KA402 (KA02 後継機種) 販売開始遅延のお知らせ

生産・販売終了のお知らせ

KA02 と KA402 の差分

KA402 背面 (開発中)

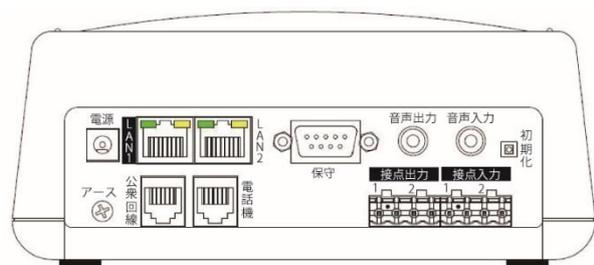
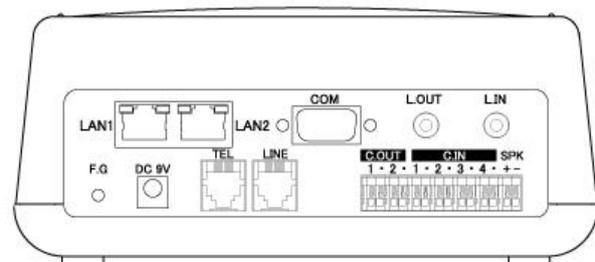
項目・部位	KA402	KA02
ソフトウェア	KA02 と同等の動作を保証	
設定方法	Web ブラウザ	コンソール
筐体	KA02 と同形状	
LAN ポート	2	2
電話機ポート	1	1
公衆回線ポート	1	1
音声出力	1	1
音声入力	1	1
接点出力	2	2
接点入力	2 (4点から2点へ減少)	4
外部スピーカ出力	0	1
内蔵スピーカ	1	1
前面ボタン	4 KA02 と同一	4
音量調整ボタン	2 (大、小) KA02 と同一	2 (大、小)
電源	ACアダプタ KA02 と同一	ACアダプタ
